2.ª ALTERAÇÃO DO PDM DE VIMIOSO

R01 | MEMÓRIA DESCRITIVA DA
TRANSPOSIÇÃO DA RESERVA
ECOLÓGICA NACIONAL EM VIGOR

CÂMARA MUNICIPAL DE VIMIOSO

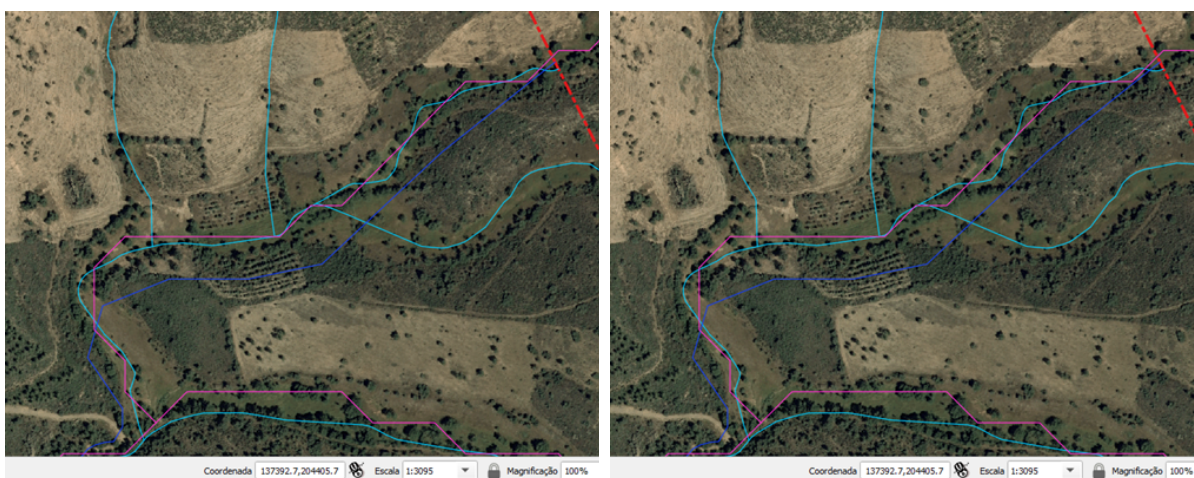
- No âmbito dos 'Recursos hídricos', retirar desse tema os objetos Leitos e cursos de água incluídos em REN (linha e polígono). Não constituem SRUP nesse domínio.
- Por sua vez, no tema 'Recursos ecológicos e naturais', deve-se na SRUP – REN, incluir o objeto do tipo linha referente aos leitos dos cursos de água da REN, com a designação idêntica de 'Reserva Ecológica Nacional'. Os leitos dos cursos de água em formato poligonal

devem ser integrados no objeto poligonal da REN, sem qualquer distinção em relação às demais tipologias.

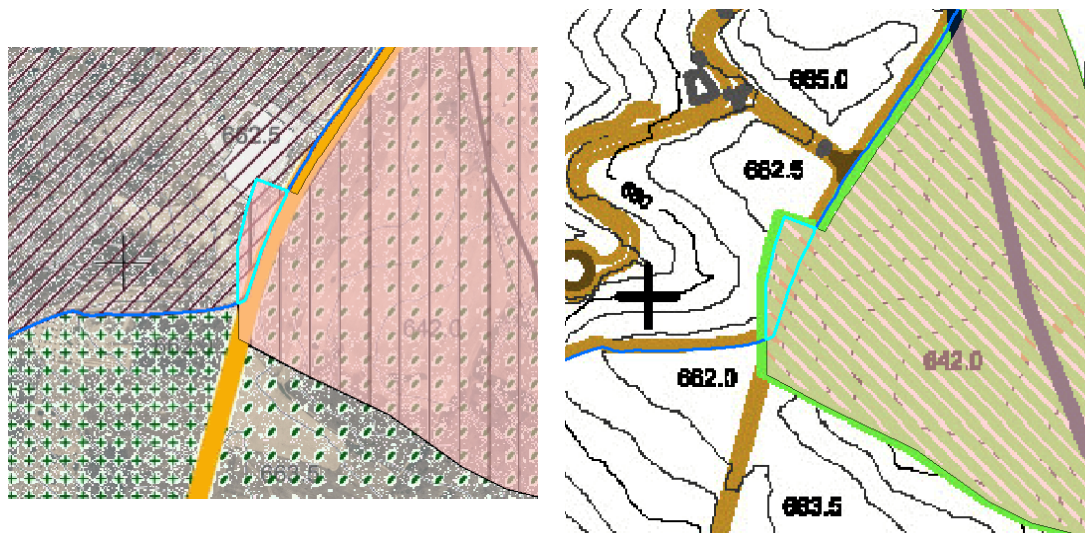
- Relativamente ao LMAF, tendo em consideração o processo metodológico adotado e as evidentes discrepâncias cartográficas entre a REN e a cartografia de base homologada (azul-claro), já mencionadas no ponto anterior, observam-se diversas situações incoerentes e inconsistentes na delimitação do LMAF (amarelo-claro). Em troços de cursos de água com representação poligonal, aparenta ter sido utilizado os LCA da REN (azul-escuro), enquanto em representações em linha, ambos parecem ter sido considerados. Isso resulta em representações paralelas inexistentes, mas que surgem devido aos desfasamentos entre as cartografias. Estas incongruências seriam naturalmente resolvidas num processo de transposição da REN e delimitação do LMAF (orientações APA), processo esse que, tal como já mencionado, não se verificou.

Neste contexto, cumpre ainda referir que a cartografia de base homologada, no que concerne ao tema da hidrografia, representa uma rede bastante densa. Por isso, importa sublinhar que a servidão só se aplica quando há evidência de um leito.

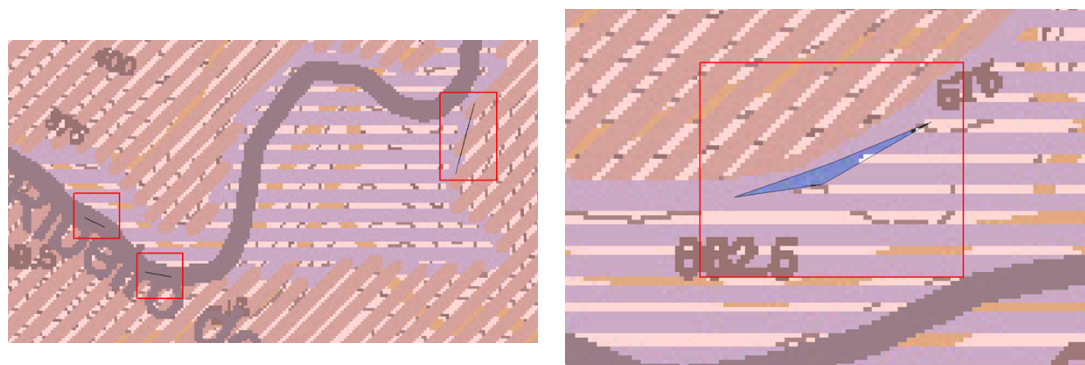
Neste contexto, saliente-se que, decorrente deste processo de pequenas alterações nos PU, surge a necessidade de rever a maioria das exclusões para assegurar a conformação topológica entre a área a excluir e os PU. Este procedimento está enquadrado no artigo 16.º do RJREN.

4.2.2. Planta de Ordenamento I – Qualificação e Classificação do Solo

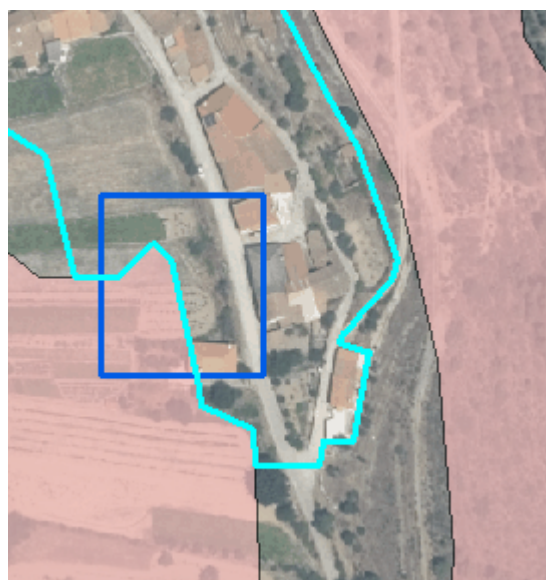
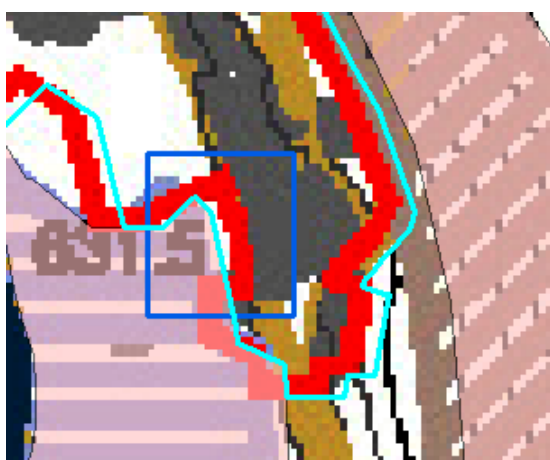
- O ficheiro da REN inclui a totalidade desta SRUP, inclusive as áreas que se encontram no objeto 'Áreas excluídas da REN'. Considera-se necessário rever esta situação para evitar sobreposições entre o que integra e o que foi excluído.
- O mesmo ficheiro vetorial da REN apresenta diversas inconsistências topológicas (lacunas), como exemplificado nos casos que se seguem.

- Avaliar a sugestão efetuada no âmbito do ponto 3.1 deste parecer no que refere à designação da Planta.
- Considera-se de rever a alteração do PU na área assinalada abaixo face à proximidade da zona ameaçadas pelas cheias, dada a incerteza sobre a delimitação e seus limites rigorosos. Os instrumentos de planeamento territorial devem equacionar estas áreas de risco no ordenamento, tendo em conta a sua especificidades, evitando, assim, aumentar a exposição ao risco (princípio da precaução).

Fig.7 – Delimitação de AMI na REN em vigor

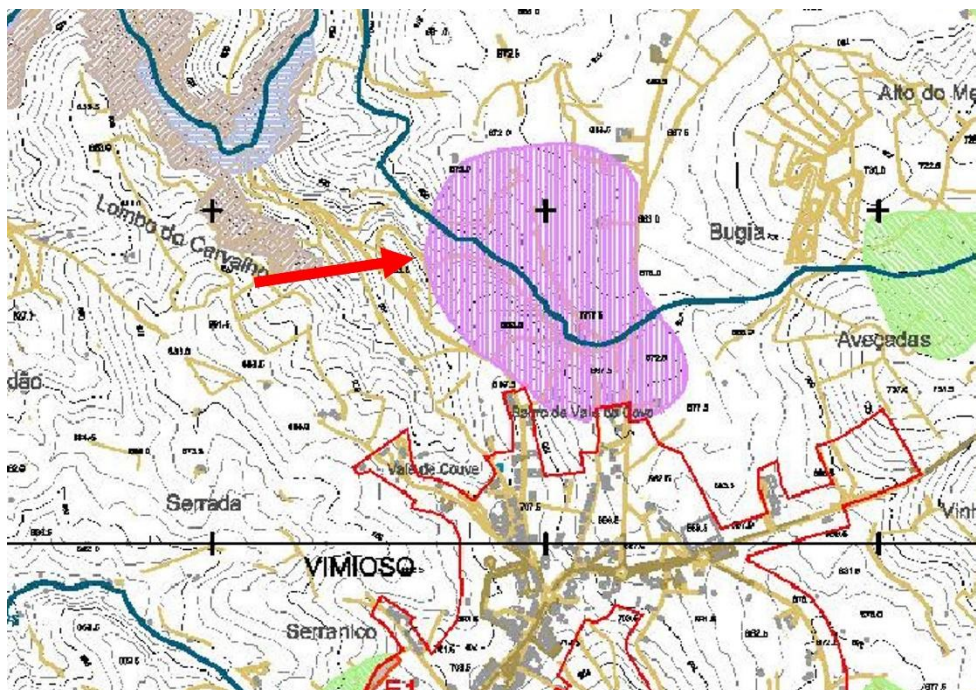
Para a delimitação deste sistema, e reportando-nos ao exposto na MDJ da delimitação da REN em vigor, as áreas de máxima infiltração foram aferidas com base na geologia e no relevo, tendo sido consideradas como *“áreas prováveis de máxima infiltração os depósitos de cobertura, constituídos por areias, argilas, e cascalhos, em situação de relevo plano ou ondulado suave (declives inferiores a 8%)”*.

De referir, que o resultado da delimitação se encontra circunscrito a uma pequena área a norte da sede do concelho.

Fig.8 – Confrontação da delimitação AMI com cartografia geológica e de solos

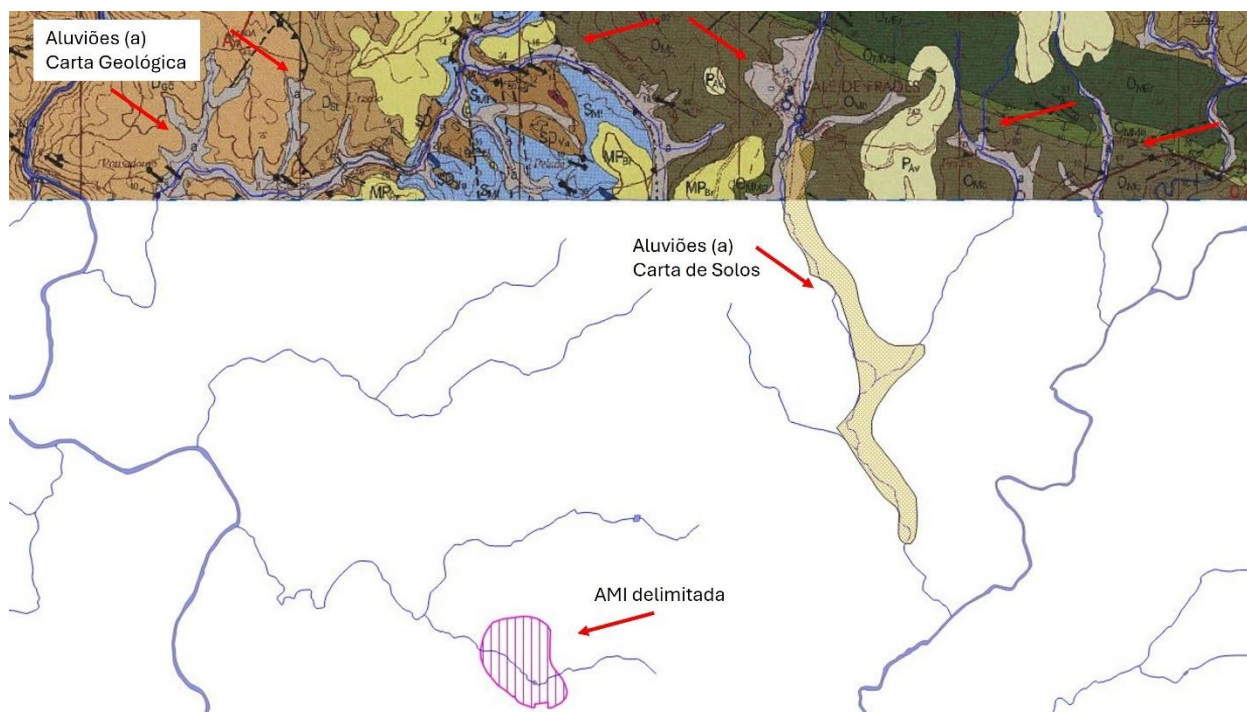
Ao ser referido que foram “*consideradas como áreas prováveis de máxima infiltração os depósitos de cobertura*”, as áreas aluvionares e os terraços ou depósitos de vertentes presentes na carta geológica, deveriam constar da delimitação, o que não acontece.

Fig.9 – Continuidade visível no terreno das áreas aluvionares representadas na carta geológica

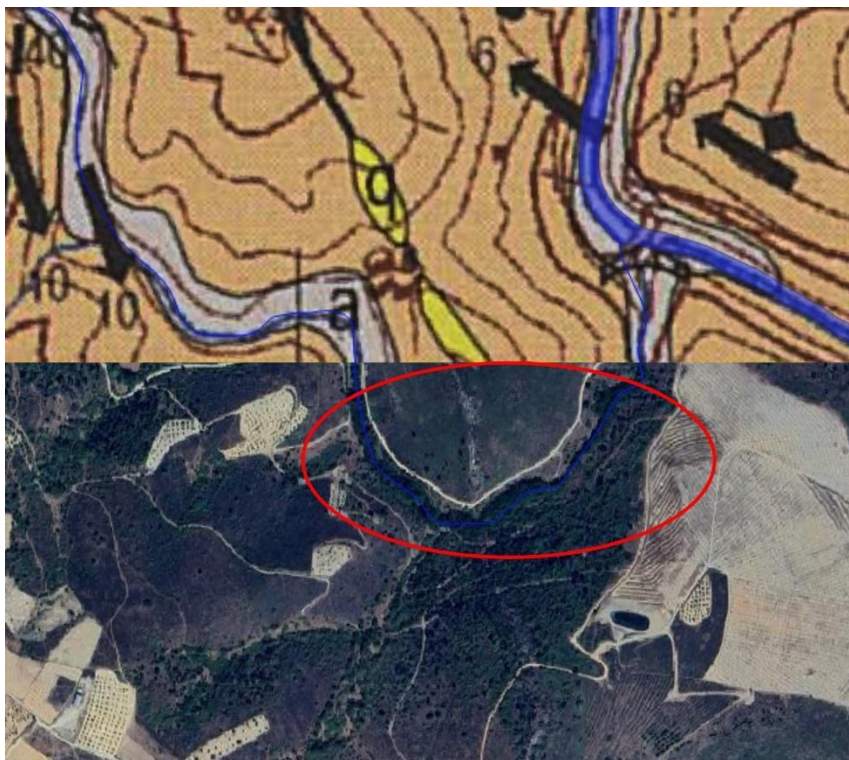
Ainda que se reconheça a dificuldade na sua delimitação pela ausência da publicação da folha 08-C da carta geológica, na folha 08-A é visível uma densidade muito significativa de áreas aluvionares delimitadas que dariam continuidade para a área onde não existe informação, e que poderiam ter sido extrapoladas com outros meios auxiliares como fotografia aérea, trabalhos de campo e outra cartografia como por ex. a Carta de Solos.

Fig.11 – Extrato da delimitação das CLA, evidenciando-se dispersão das manchas

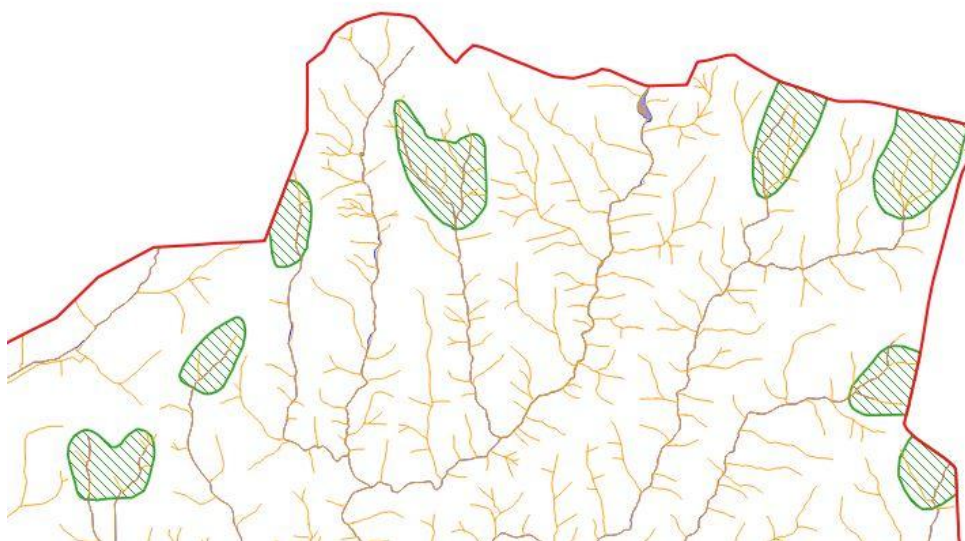
Sobre a delimitação das CLA, à data da elaboração da Carta da REN vigente, verifica-se que se afigura corresponder à metodologia descrita, sendo que a única observação que nos suscita é o facto de verificar alguma dispersão das manchas e falta de ligação entre si.

De acordo com o exposto na OENR (alínea 2.4 do ponto 2 da Secção III, dedicada aos critérios para a delimitação) *“Para a delimitação das áreas de receção e infiltração das águas pluviais devem ser delimitadas as cabeceiras das bacias hidrográficas, partindo das linhas de fecho principais e abrangendo áreas planas e convexas adjacentes e áreas côncavas até à interseção com a linha de água principal”*, definição que veio trazer uma visão mais abrangente desta delimitação.

Fig. 12 – Análise das áreas com declive igual ou superior a 30%

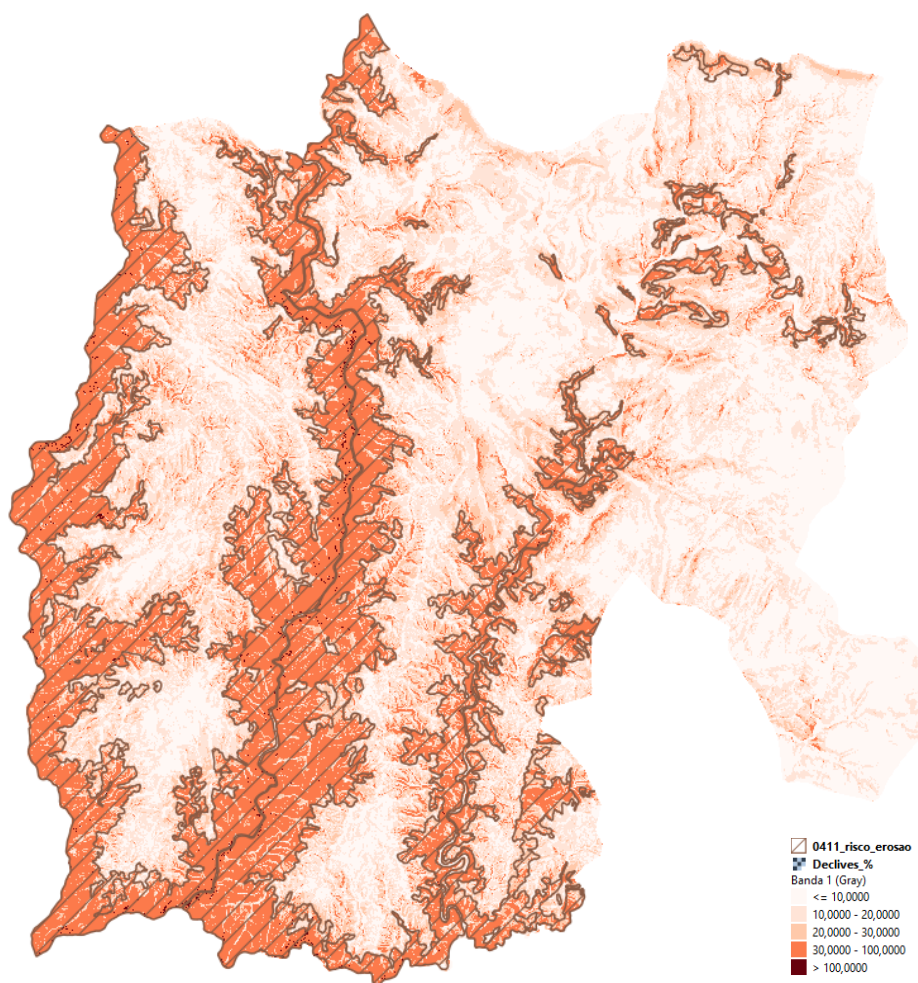
Refira-se que, através do mapa de declives gerado, identificaram-se, por um lado, áreas com declives iguais ou superiores a 30% de dimensão significativa que não foram integradas na tipologia, e por outro, áreas com declives inferiores a 30%, com dimensão considerável que foram integradas como “ARE”. Não obstante, relembra-se que as manchas da REN em vigor foram homogeneizadas, nos termos acima reportados.

No entanto, uma vez que, a incorporação de novas áreas implica alterações que não se enquadram nos pressupostos de ajuste/adaptação possíveis de realizar neste tipo de processo de aproveitamento da REN em vigor, e atento a que, de um modo geral, as áreas com declives iguais ou superiores a 30% coincidem em grande parte com as áreas com risco de erosão da REN em vigor, considera-se que, caso as restantes tipologias da REN em vigor reúnam condições para a aceitação da sua transposição, poderá o município optar por manter a REN vigente também no que respeita à tipologia “Áreas com risco de erosão”.

Fig. 13 – Exemplo de correções a efetuar resultantes dos ajustes realizados aos LCA de geometria poligonal

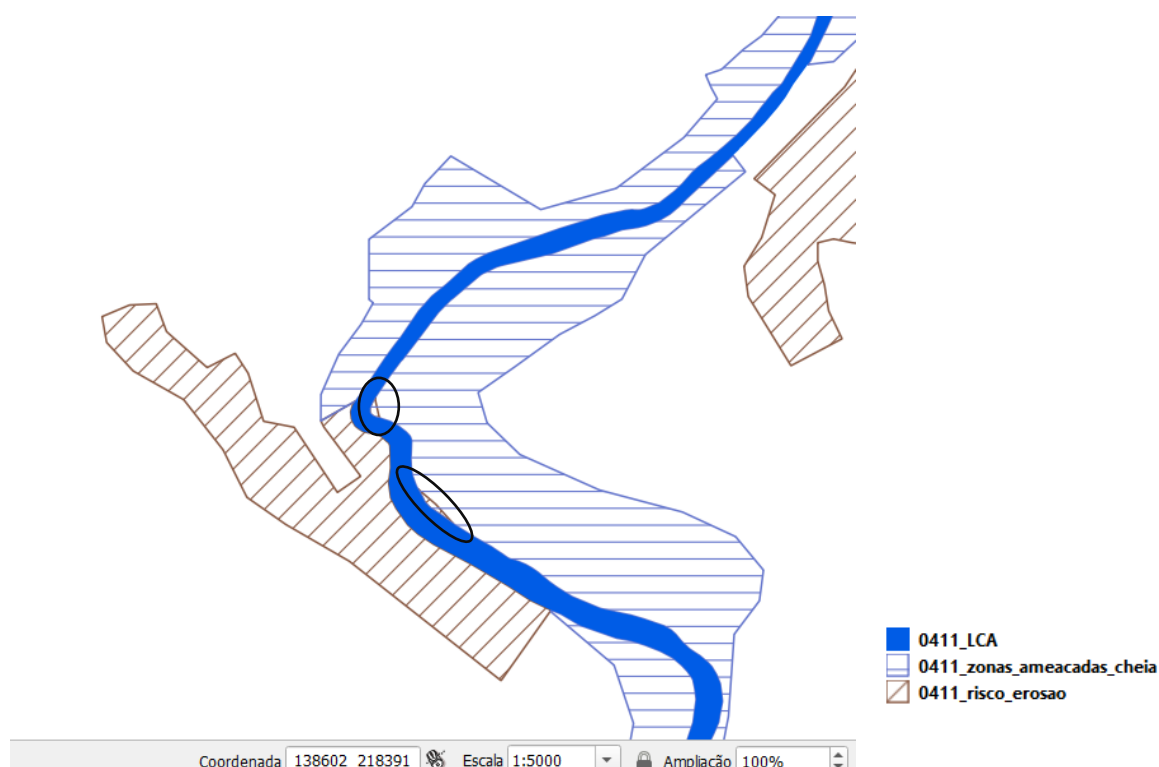
- Sem prejuízo dos acertos realizados das ARE, e que em termos genéricos se encontram corretamente aplicados, da análise à informação geográfica, verifica-se a existência de áreas de reduzida dimensão, resultantes dos ajustes realizados à sobreposição com os "LCA", que deverão ser revisitadas, devendo o município ponderar a sua aferição/eliminação.

- Na sequência dos ajustes a efetuar, importará corrigir a tabela síntese constante da página 26 da memória descritiva, uma vez que existirá uma ligeira variação da área total das "Áreas com risco de erosão" propostas.
- Alerta-se, por último, que a tipologia "Áreas com risco de erosão", só poderá ser validada, após estabilização e validação da tipologia "Leitos dos cursos de água" pela CCNR-NORTE, IP. e APA, I.P./ARH do Norte.

Figura 1 | LCA delimitado por defeito num afluente do rio Sabor. REN transposta – linha azul fina.

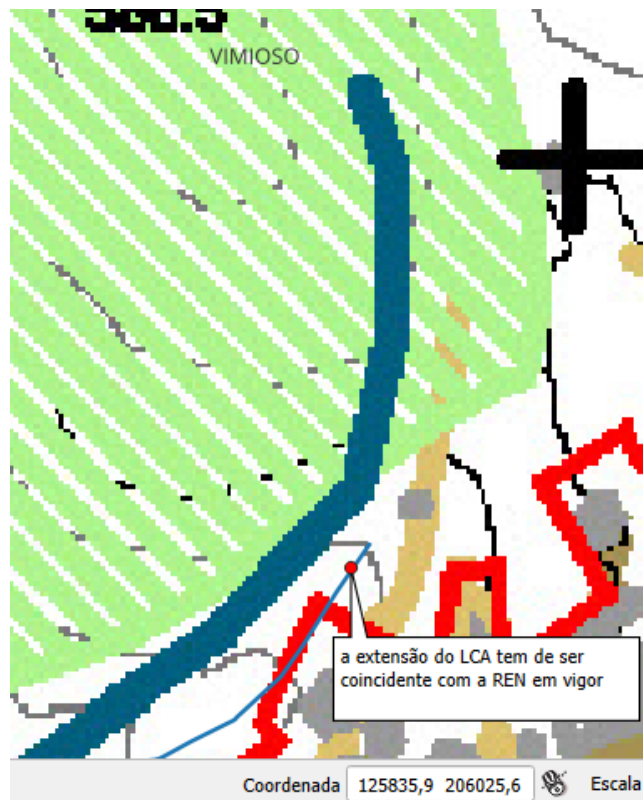
- Num processo de transposição, tal como referido anteriormente, não há lugar à eliminação de cursos de água integrados na REN em vigor (salvo situações muito pontuais e bem fundamentadas), nem delimitação de novos, devendo-se respeitar os critérios de seleção adotados aquando da sua produção. Na presente proposta, destaca-se a situação ilustrada na figura seguinte, onde se verifica a necessidade de transpor a totalidade da linha de água.

Figuras 2 e 3 | Situações exemplificativas da necessidade de proceder a ajustes no leito de acordo com o observado nos ortos.

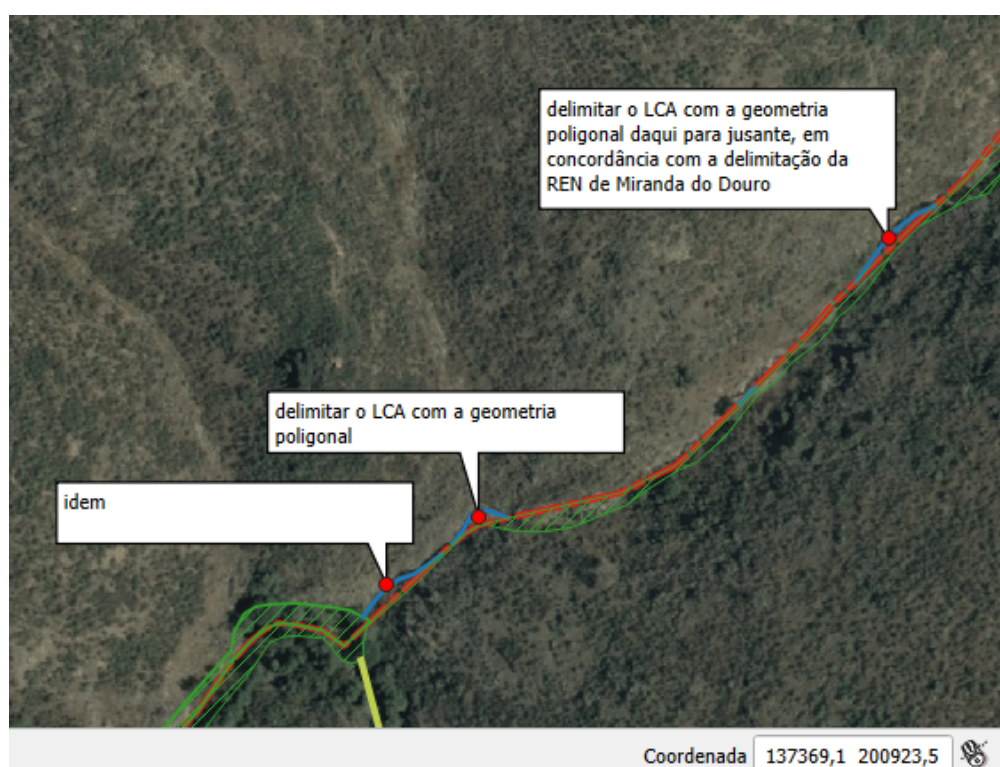
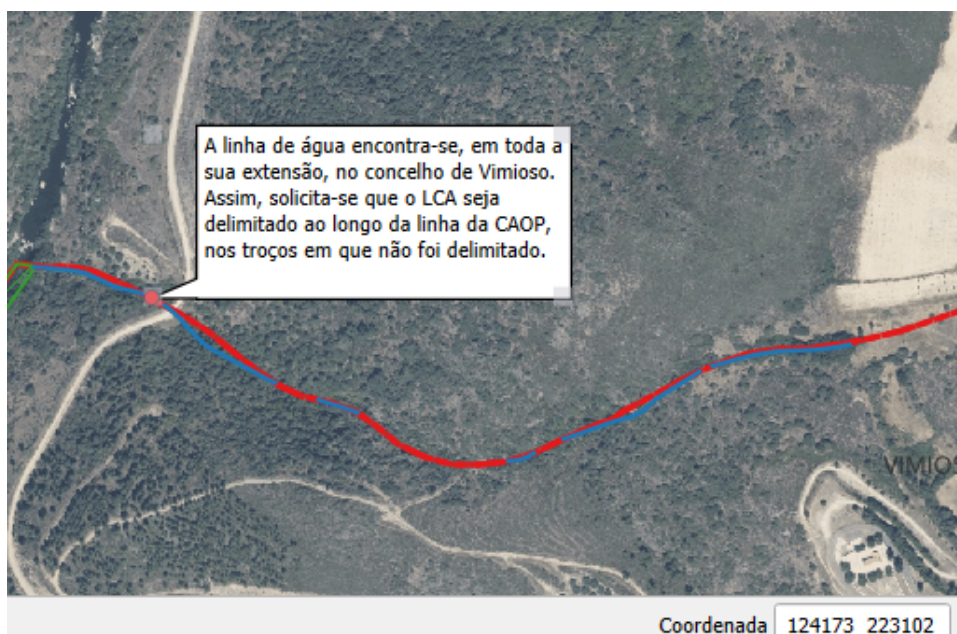
Ajuste e posicionamento do leito das linhas de água:
